LPI-BID-02-2025:

Diseño, Suministro y Servicios de Instalación del Tercer Paquete de Subestaciones Eléctricas de EDESUR

BLOQUE DE RESPUESTAS A CONSULTAS NO.2

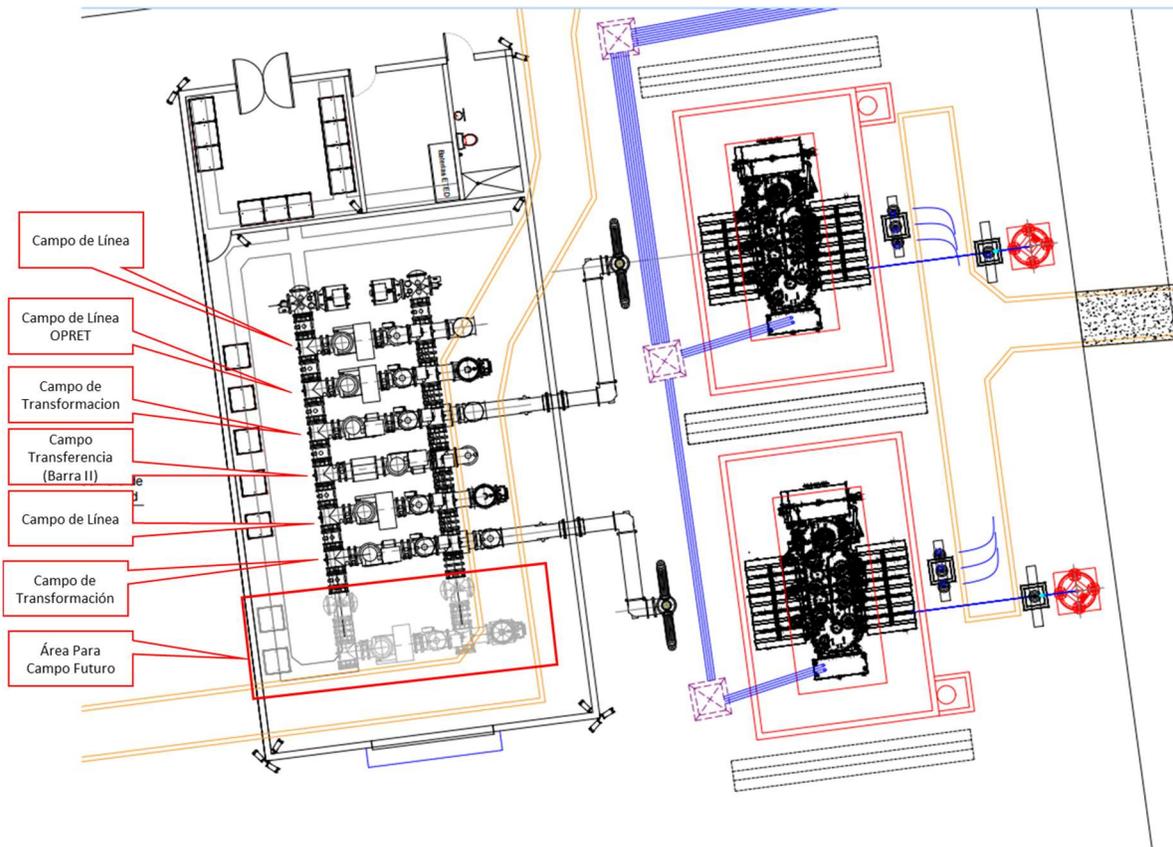
Consulta 161: De acuerdo con la Consulta 126. ¿Podrían confirmar hacia dónde se dirige la tercera línea aérea de alta tensión? Asimismo, ¿debe contabilizarse el cable que se extiende hacia la sala de OPRET?

Respuesta: Esta instalación tiene la siguiente configuración :

- a) Dos (02) campos de transformación EDESUR.

- b) Dos (02) campos de líneas 138 kV ETED.
- c) Un campo línea OPRET (sólo GIS).
- d) Un campo acople o transferencia (Barra II).
- e) Un espacio para GIS Futura.

Respuesta parte b) ¿debe contabilizarse el cable que se extiende hacia la sala de OPRET?

No.
